Ulkoilureittisuunnitelmat Markkuu - Murto

Elinkeino-, liikenne- ja ympäristökeskukselle osoitetut
muistutukset ja Tyrnävän kunnan vastineet

Tyrnävän kunta
Kunnanhallitus 3.2.2025 § 22

29.1.2025

Kuva 1. Yhdysreitit Murto-Metsähaka palaute karttaotteella.

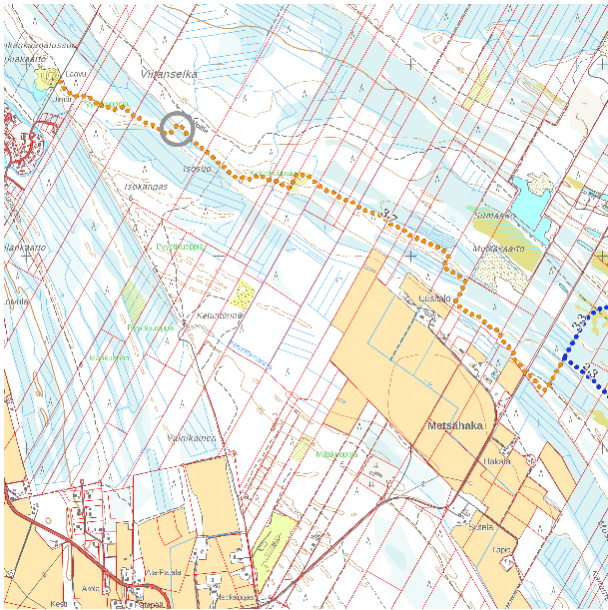
Puhelinkeskustelumme viitaten lähetän suositteleni reitin muunnoksen liitekartalla esitettynä. Puhelinkeskustelusta: palstalle tulee oja ja polun kohta on keväisin todella märkä. Reitti kannattaa ohjata pohjoisesta tullessa pidemmälle kankaalla ja nousta kohti Voitietä vasta kiinteistörajan paikkeilla olevaa polkua.

Muistutuksen liitteenä karttamuotoinen esitys palstan sisäisestä reitinmuutoksesta.

Tyrnävän kunta kiittää muistutuksesta. Ulkoilureittisuunnitelmaan tehdään maanomistajan esittämä muutos.

Ulkoilureittisuunnitelma Yhdysreitti Murto – Metsähaka voi edetä vahvistettavaksi. Reittisuunnitelmaan tehdään maanomistajan ehdottama vähäinen muutos ennen sen viemistä ELY-keskukseen vahvistettavaksi.

Kuva 2 a ja b. Rengasreitit Rauhionojan uimapaikka – Metsähaka palaute karttaotteella.

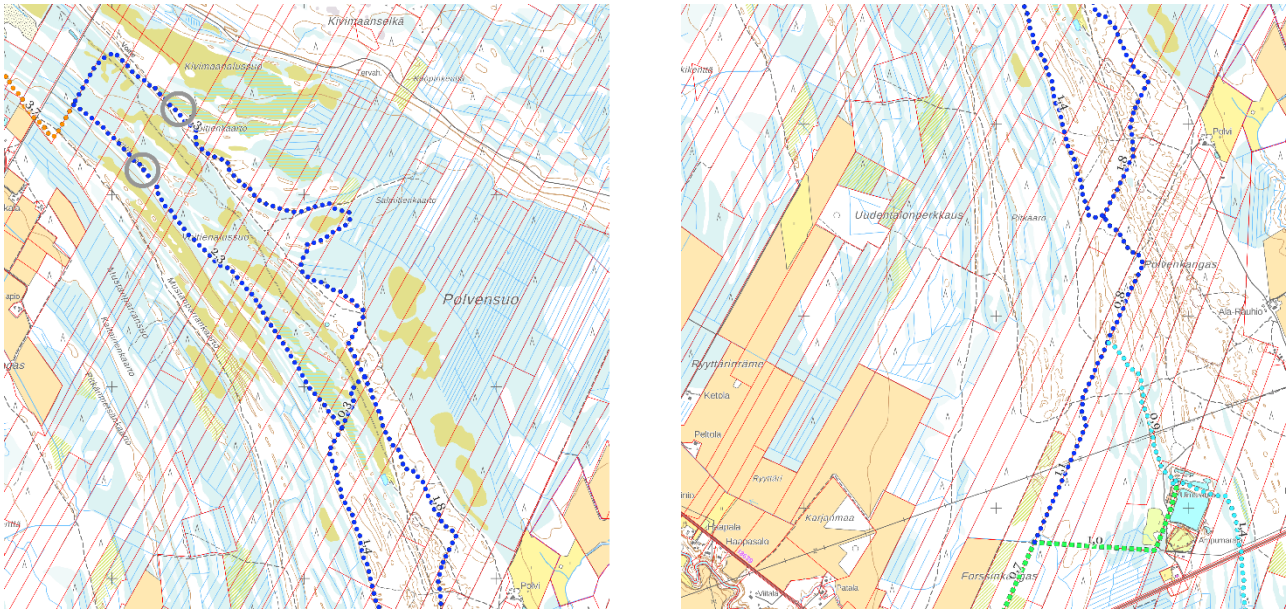
Olen tutustunut reittisuunnitelmaan ja yrittänyt vaikuttaa siihen jo kesällä. Vaikuttamisyrityksillä ei vain tunnu olevan mitään tehoa. Kaikki tuntuu kiveen hakatulta, kunhan vain maanomistajat nyökyttelee viranhaltijan edessä. Muutoksia on tarjottu, mutta ne ei vain kulkeudu kartalle näkyviin. Itsen en halua reittiä hirvenpyynnin haitaksi, haitan ja turvallisuuden vuoksi kulkemaan esitetyissä paikoissa. Joten jälleen kerran ehdotan reittiä kulkemaan Forssinkankaalta lähtien pellot kiertäen Tapionkankaan kautta Metsähakaan. Ja lisäksi ehdotan hyväksikäytettävien vanhoja olemassaolevia reittejä joita myöten on kuljettu iät ajat hiihtäen hevosella ja traktorilla. Enkä tosiaan vanhoilla tarkoita näitä uusvanhoja läskipyörä sotkuja joita kunnan virkahenkilö tyrkyttää, siis sotkee tarkoituksella termistöä, joten olkaa tarkkana mistä puhutaan. Minulle ei käy ei käy nämä ehdotukset enkä halua 2 reitinpätkää metsäsarallemme menee reitti mistä hyvänsä. Nuotio ja taukopaikat tulee tarkastella kriittisesti tulipalovaaran ja sammutusmahdollisuuden näkökulmasta unohtamatta roskaamista. Jos reitti johonkin joskus tulee niin ehdotan kirjattavaksi ehtoihin puhtaanapito velvoite. Jos maanomistaja joutuu keräämään reitiltä roskia saakoon hän laskuttaa reitin pitäjää puhtaanapidosta. Kuva retin varrelta missä roskia on ja lasku kuntaan vietyään roskat pois.

Muistutuksen liitteenä karttamuotoinen esitys vaihtoehtoisesta reitistä Forssinkankaalta Tapionkankaan kautta Metsähakaan.

Tyrnävän kunta kiittää muistutuksesta ja siinä esitetystä näkökulmista reitin valmisteluun. Olemme valmistelleet ulkoilureittejä kokonaisuutena joka muodostaa mahdollisimman lyhyen yhteyden

Ulkoilureittisuunnitelma Rengasreitti Rauhionojan uimapaikka – Metsähaka ei palautteen perusteella etene sellaisenaan vahvistettavaksi. Keskustelua maanomistajien kanssa on mahdollista jatkaa mahdollisesta toteutuksesta, joka myöhemmin voi edetä uudelleen nähtäville muutettuna ja vaihtoehtoisesti kokonaan uudelleen linjattuna. Reitit uudelleen linjaamisesta ja reittivaihtoehdon esittämisestä käydään keskustelu kaikkien alueen maanomistajien kanssa ennen vaihtoehtoisen ulkoilureittisuunnitelman valmistelua ja asian etenemistä uudelleen nähtäville.

Kuva 3. Yhdysreitoin Markkuun luontopolku - Rauhionojan uimapaikka – Polvenkangas palautteet karttaotteella.

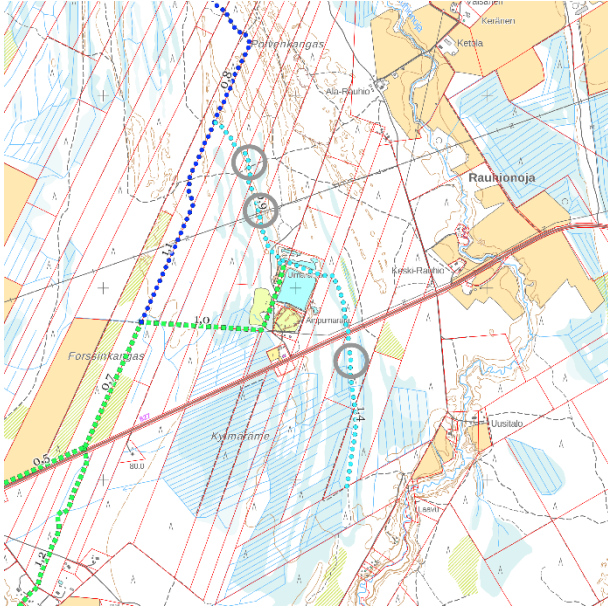
Omistamme metsäkiinteistön suunnittelualueella. Emme kannata ulkoilureittisuunnitelmassa esitetyn Rauhionojan uimapaikan ja rengasreitit välisen reitin osan G perustamista. (liite 9. Rauhionojan uimapaikka-Polvenkangas reittikarttaan merkitty yhdysreitti G). Alueella kulkisi samaan suuntaan vierekkäin kaksi reittiä lähellä (0 m – 300 m – max. 600 m) toisistaan. Tämä ei mielestämme ole tarkoituksen mukaista. Yhdysreitti Markkuu – Rauhionojan uimapaikka riittää mielestämme siirtymiseen uimapaikalle saavuttaessa pohjoisen ja etelän suunnasta.

Yhteiseen hyvään luovutettuja metsään raivattuja reittejä ja alueita kiinteistöllämme on jo nyt 5,5 kilometriä tilanteessa 1.9.2024. Näitä ovat mm. moottorikelkkareitti, hiihtolatu/retkeilyreittien pohjat sekä metsään raivattu frisbeerata heittokoreineen kymmenien aarien alueella. Ko. frisbeerata on kunnassamme ainoa yksityiselle maalle rakennettu rata. Nämä alueet ovat lopullisesti pois metsäpinta-alasta ja puustosta ja siten elinkeinon harjoittamismahdollisuuksista. Esitelty

Markkuun Seudun Kyläyhdistys ry ei kannata ulkoilureittisuunnitelmassa esitetyn, Markkuun luontopolun ja Rauhionojan uimapaikan välisen reitin osan (liite 9 Markkuun luontopolku-Rauhionojan uimapaikka-Polvenkangas reittikarttaan merkityt reitit E ja F) perustamista, jotta ei tarkoituksellisesti lisätä pyöräilijöiden määrää luontopolulla. Markkuun luontopolku on reittilinjauksiltaan ja rakenteiltaan ensisijaisesti tarkoitettu jalankulkijoille ja pyöräilijöiden määrän kasvu voisi aiheuttaa reittipohjaan ja muihin rakenteisiin merkittävää kulumista sekä myös turvallisuusriskejä tietyissä luontopolun kohdissa. Lisäksi on käynyt aiemmin ilmi, että luontopolun varren maanomistajissa on pyöräilyyn kriittisesti suhtautuvia henkilöitä.

Tyrnävän kunta kiittää muistutuksesta ja siinä esitetystä näkökulmasta yhdysreitit tarpeellisuuteen. Kokonaispalautteen perusteella yhdysreittiä Markkuun luontopolku – Rauhionojan uimapaikka – Polvenkangas ei toteuteta.

Ulkoilureittisuunnitelma Yhdysreitti Markkuun luontopolku - Rauhionojan uimapaikka - Polvenkangas ei etene vahvistettavaksi. Ulkoilureittisuunnitelman valmistelu päättyy tämän yhteyden osalta.

Tyrnävän kunta kiittää muistutuksesta ja siinä esitetystä huomioista suunniteltujen yhteyksien vaikutuksista olemassa olevan luontopolun käyttöön. Kokonaispalautteen perusteella yhdysreittiä Markkuun luontopolku – Rauhionojan uimapaikka – Polvenkangas ei toteuteta.

Ulkoilureittisuunnitelma Yhdysreitti Markkuun luontopolku - Rauhionojan uimapaikka - Polvenkangas ei etene vahvistettavaksi. Ulkoilureittisuunnitelman valmistelu päättyy tämän yhteyden osalta.

a ja b. Yhdysreittein Markkuun luontopolku - Rauhionojan uimapaikka – Polvenkangas palautteet karttaotteella.

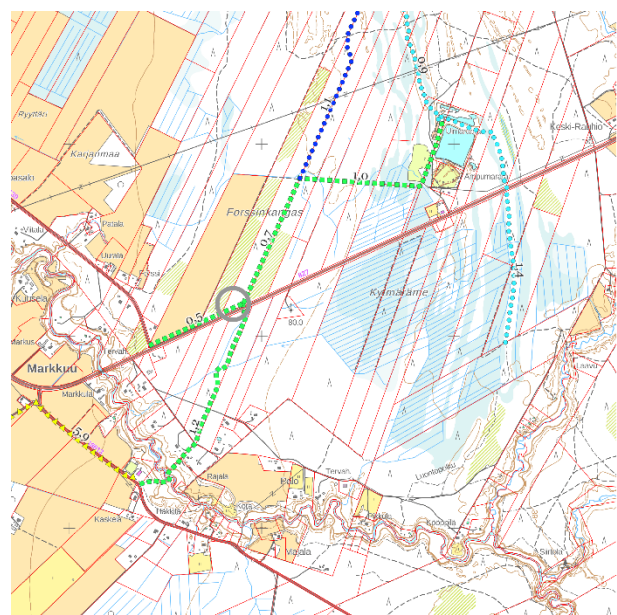
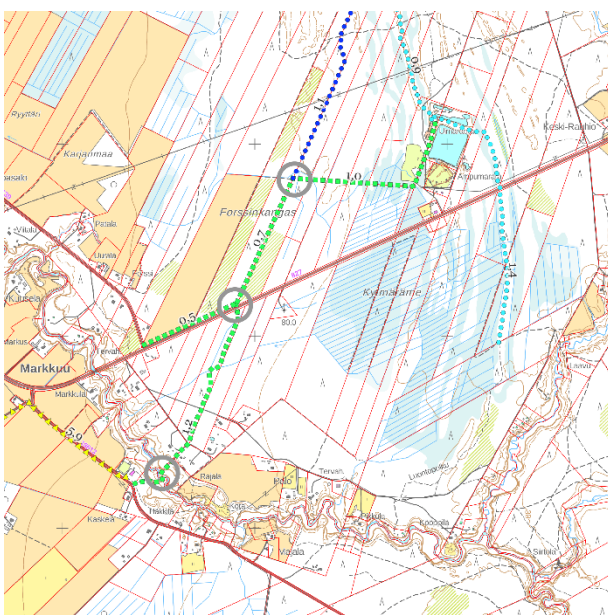
Esitän, että ulkoilureitti kulkisi Muhostien laidassa omistamallamme metsämaalla noin 50 m:n päässä tiestä, koska hakkuita tehdessä puupinot tehdään yleensä mahdollisimman lähelle tietä. Jos ulkoilureitti kulkisi vieressä, se voisi aiheuttaa vaaratilanteita.

Yhdysreitillä on suunniteltu käytettävän Luonto- ja hyvinvointitalo Peukaloisen (ent. Markkuun koulu) läheistä, olemassa olevaa Ängeslevänjoen ylittävää siltaa. Sillalle kulku Peukaloisen suunnasta on jyrkkä ja sillalle ei ole kyläyhdistyksen tietojen mukaan tehty kuntotarkastusta pitkään aikaan. Ennen mahdollista reitin toteutusta sillan sekä sinne johtavien polkujen turvallisuus on syytä tarkistaa, etenkin eri-ikäisiä ja eritasoisia pyöräilijöitä ajatellen.

Yhdysreitti on linjattu Korkalantieltä kohti Rauhionojan uimapaikkaa n. 2/3 osalta matkasta metsän läpi ”mutkan kautta” ja reitti on tarkoitus toteuttaa sorastettuna. Uimapaikalle liikkuu kesäaikaan paljon lapsia ja nuoria, joiden turvallisen liikkumisen varmistamiseksi kyläyhdistys näkee yhdysreittein erittäin tarpeellisenä. On kuitenkin epävarmaa, houkutteleeko suunnitellun tyyppinen sorapintainen metsään poikkeava reitti lapsia ja nuoria käyttämään sitä asfalttipintaisen maantien sijaan. Kyläyhdistys haluaakin kiinnittää huomiota siihen, että Korkalantien ja uimapaikan välisen metsään poikkeavan turvallisen reitin osan käyttämiseen ohjataan ja kannustetaan. Lisäksi on kiinnitettävä huomiota Peukaloisen/Palontien suunnasta tulevalle reitillä Muhostien ylittämisen turvallisuuteen, sillä kyseisellä suoralla tieosuudella ajoneuvojen nopeudet nousevat usein rajoituksia korkeammaksi.

Tyrnävän kunta kiittää muistutuksesta ja siinä esitetystä näkökulmasta ulkoilureitin sijaintiin. Maanomistajan esittämä huomio huomioidaan kyseisessä kohdassa reitin jatkovalmistelussa.

Ulkoilureittisuunnitelma Yhdysreitti Markkuun - Rauhionojan uimapaikka voi edetä vahvistettavaksi, Korkalantien yhteys jätetään pois vahvistettavaksi toimitettavasta ulkoilureittisuunnitelmasta. Maanomistajan esittämä huomio Korkalantieltä Muhostien varteen 500 metrin mittaiselle huomioidaan kyseisellä reitinosalla ja se etenee vahvistettavaksi myöhemmin, kun alueen maanomistajia on kuultu muutoksesta ja arvioitu muutoksen vaikutusta koko matkalle.

Tyrnävän kunta kiittää muistutuksesta ja esitetyistä näkökumista yhteysvälin suunnitteluun ja toteuttamiseen. Ulkoilureitin mahdollisen vahvistumisen jälkeen tapahtuvan reitin toteutuksen yhteydessä tulevat huomioitaviksi ja tarvittavin toimenpitein korjattaviksi esitetyt näkökulmat turvallisuuden osalta niin Ängeslevän ylittävän sillan yhteyden kuin Muhostien ylityksenkin kohdalla. Korkalantien yhteyden pois jättäminen tässä vaiheessa vahvistettavasta reitinosasta voi ulkoilureittiä toteutettaessa ohjata uimapaikalle tulevaa pyöräliikennettä paremmin uudelle sorastetulle yhteysvälille. Korkalantien yhteys voi toteutua myöhemmin, kun voimme ohjata pyöräliikennettä Kirkonkylältä Muhostien vartta ja Korkalantien kautta koko matkan pyöräilijöille soveltuvaa yhteyttä, mikä on asetettu tavoitteeksi valtuuston 20.2.2023 hyväksymässä Tyrnävän jalankulun ja pyöräilyn tarkennetussa kehittämissuunnitelmassa.

Ulkoilureittisuunnitelma Yhdysreitti Markkuun - Rauhionojan uimapaikka voi edetä vahvistettavaksi, Korkalantien yhteys jätetään pois vahvistettavaksi toimitettavasta ulkoilureittisuunnitelmasta.
